**DIRECTION DE L'ÉVALUATION ENVIRONNEMENTALE
DES PROJETS HYDRIQUES ET INDUSTRIELS**

**Rapport d'analyse environnementale
pour le projet de rétablissement de l'enrochement de protection
au-dessus du pont-tunnel Louis-Hippolyte-La Fontaine
sur le territoire des villes de Montréal et de Longueuil
par le ministère des Transports du Québec**

Dossier 3211-02-276

Le 17 juin 2019

FIGURE 2 : ÉPAISSEURS ET SUPERFICIES D'ENROCHEMENT NÉCESSAIRES AU-DESSUS DU TUNNEL

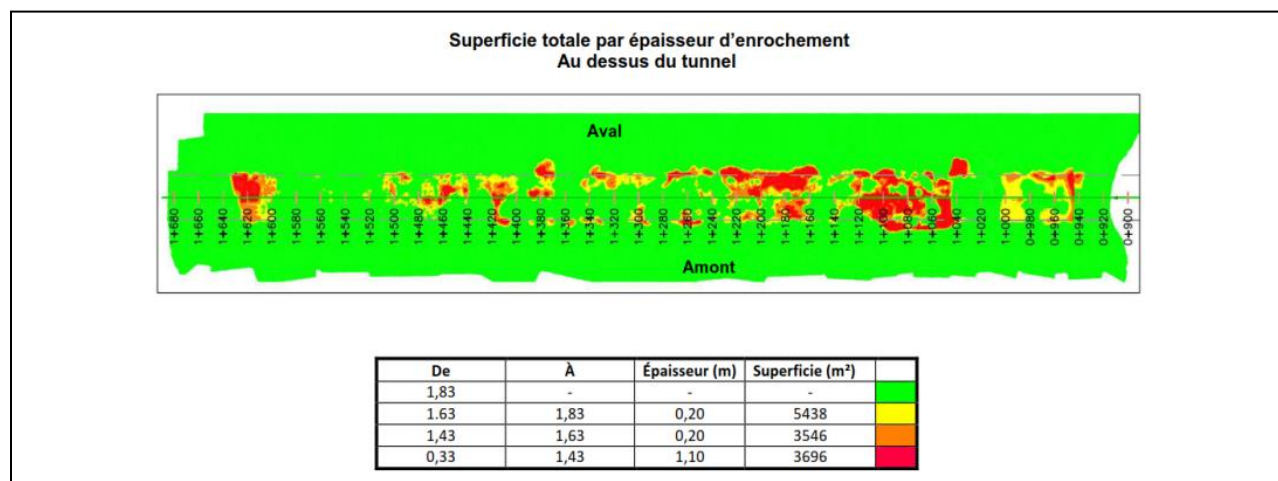
Le dimensionnement de l'enrochement a été établi de façon à résister aux conditions les plus critiques, soit celles associées au passage des navires. Pour ce faire, le MTQ estime que le volume de pierres nécessaire (avec une contingence de 10 %) est de 4 346 m³ et que les superficies d'enrochement à corriger totalisent environ 12 680 m². La figure 2 schématise les superficies d'enrochement nécessaire selon l'épaisseur souhaitée le long du tunnel. On y remarque que les secteurs d'intervention sont principalement situés dans la partie est du tunnel (du chenal maritime vers l'île Charron).

Comme l'enrochement d'origine avec un diamètre médian (D₅₀) de 600 mm a été déplacé par endroits, le MTQ prévoit avoir recours à des pierres plus grosses (calibre de 1 000-1 200 mm avec un D₅₀ de 1 100 mm) sur une portion de la surface à corriger. Dans les secteurs où moins de 500 mm du remblai initial est manquant, la pierre aura un calibre 300-600 mm, tel qu'à l'origine. Le MTQ estime que sur la surface totale des travaux, environ 30 % de celle-ci sera occupée par de la pierre de calibre 1 000-1 200 mm.
